*RESOLUCIÓN de 29 de noviembre de 2021, de la Dirección General de Sostenibilidad, sobre modificación del proyecto de instalación solar fotovoltaica "San Serván 6" a ejecutar en el término municipal de Solana de los Barros (Badajoz), y cuyo promotor es FRV San Serván 6, SL. Expte.: IA21/1255 (antiguo IA19/1394). (2021063727)*

Figura 2: localización de caballones en las 3 zonas de la implantación

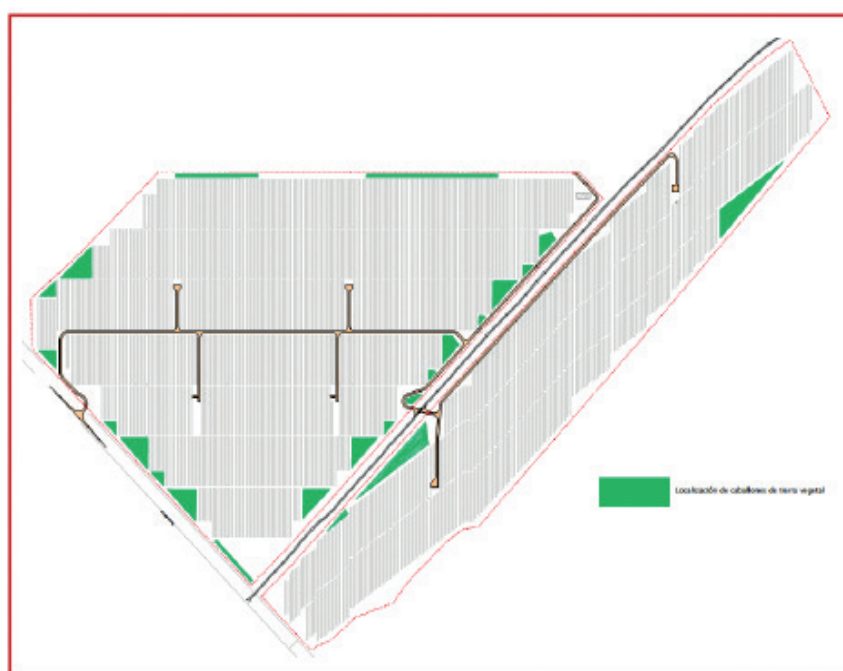
- Reparto de material en las zonas 1 y 2 de la implantación:
  - 70.199 m<sup>3</sup> repartidos en 234.000 m<sup>2</sup>, con una altura aproximada de unos 30 cm.
- Reparto de material en caballones en las 3 zonas de la implantación:
  - El resto del volumen ha sido repartido en caballones varios con una superficie total de 55.345,14 m<sup>2</sup> y una altura que nunca supera el 1,5 m, como se muestra en la siguiente figura:

6. El caballón final debe ajustarse a lo establecido en la DIA, debiendo revegetarse en su totalidad con los mismos criterios descritos anteriormente, evitando así la pérdida de suelo por erosión.
